改善箇所説明図

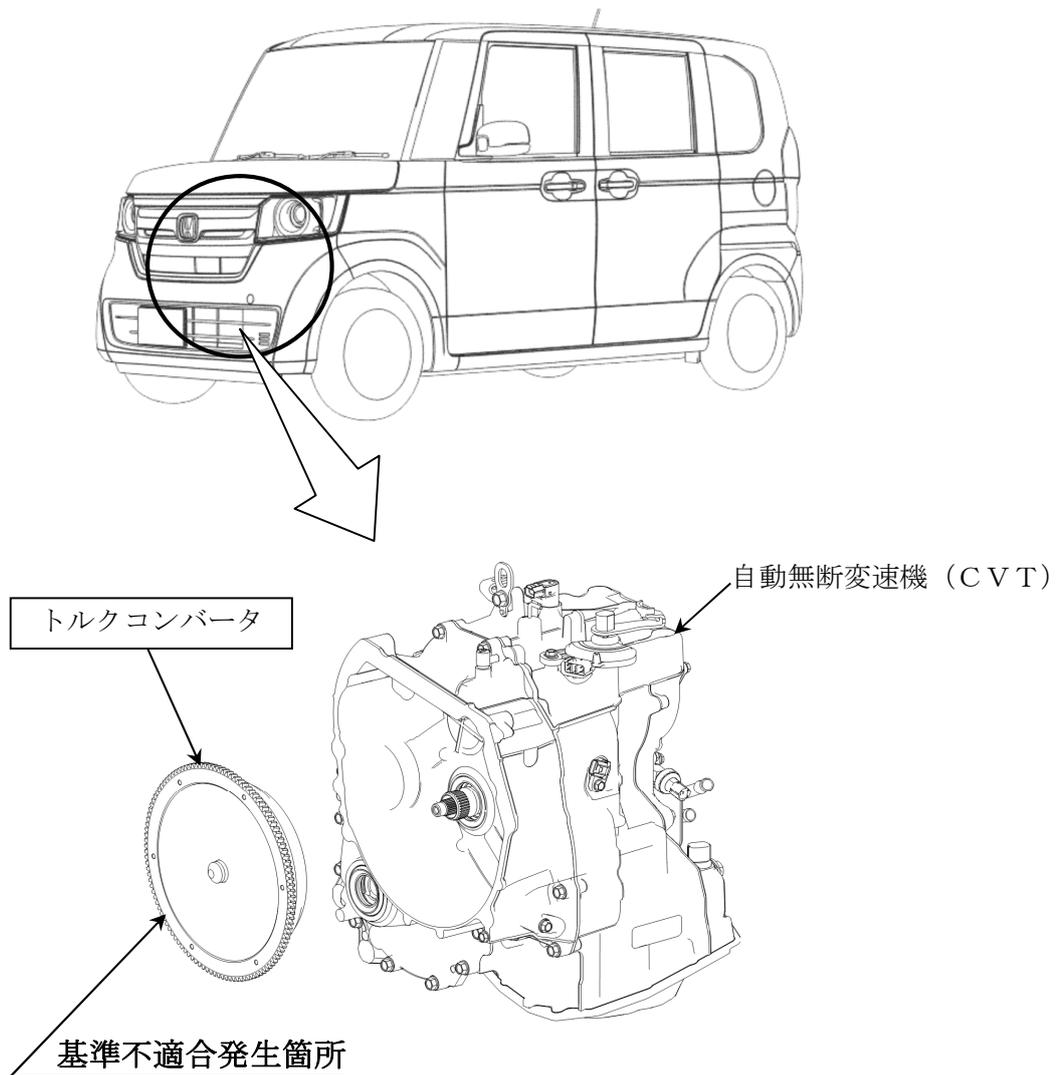
自動無段変速機 (CVT) のトルクコンバータにおいて、ロックアップクラッチダンパスプリングの成形が不適切なため、ロックアップ機構作動時に過大な応力がかかり折損することがある。そのため、折損したスプリングがトルクコンバータ内部に脱落し、異音が発生し、最悪の場合、トルクコンバータ内部に噛み込み、発進時等にエンストして走行できなくなるおそれがある。

全車両、トルクコンバータを良品と交換する。

注： は交換部品を示す。

識別：運転者席側ドア上側ヒンジ上側ボルト頭部に黄色ペイントを塗布する。
